## Parc éolien sur la commune de Saint-Pardoux-la-Croisille (Corrèze)

### Avis de l'Autorité environnementale (article L. 122-1 et suivants du Code de l'environnement)

**Avis 2017 – 5505**

*Localisation du projet par rapport aux zones humides et aux impacts sur les chiroptères (source : études écologiques) :*

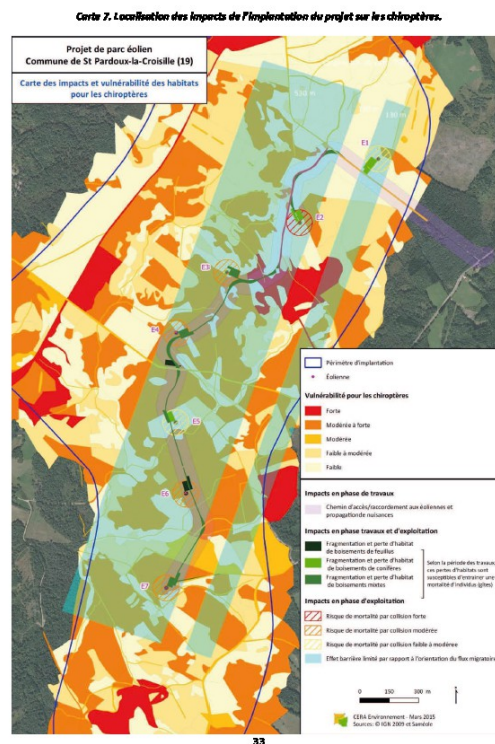
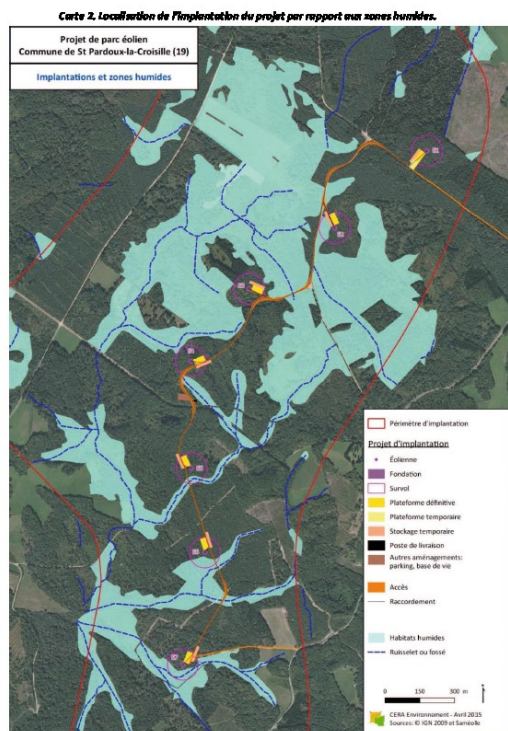
**Impacts sur les zones humides** : le site choisi pour le projet intersecte notamment la « Lande humide des Chaux », comprenant des habitats caractéristiques des zones humides : prairies humides, saulaies marécageuses et diverses formations sur Molinie (Plantations de Pins sylvestres, Bétulaies, recrûs et fourrés). La démarche ERC (Éviter, Réduire, Compenser) a été appliquée aux zones humides sur l'aire d'étude immédiate pré-sélectionnée pour le projet. La recherche d'évitement aboutit à un impact résiduel portant sur 0,34 ha de zones humides (0,22 % des zones humides de la zone) qui seront détruites par la création de chemins pour l'accès aux éoliennes (voir carte ci-après). Cette destruction entraîne une perte d'habitats (Bétulaie sur Molinie et Plantation de Pins sur Molinie notamment) et potentiellement une perte de fonctionnalité du fait de la traversée des habitats humides et cours d'eau par ces chemins d'accès.

Des mesures de réduction d'impact sont prévues pour conserver le fonctionnement hydrologique de la zone, en particulier : passages busés au niveau des cours d'eau traversés, mise en place d'une structure perméable aux flux hydriques sur les chemins d'accès (empierrage grossier) permettant la libre circulation de l'eau sous la piste et enfin abaissement du niveau des chemins au niveau du terrain naturel lors de la traversée de zones humides.
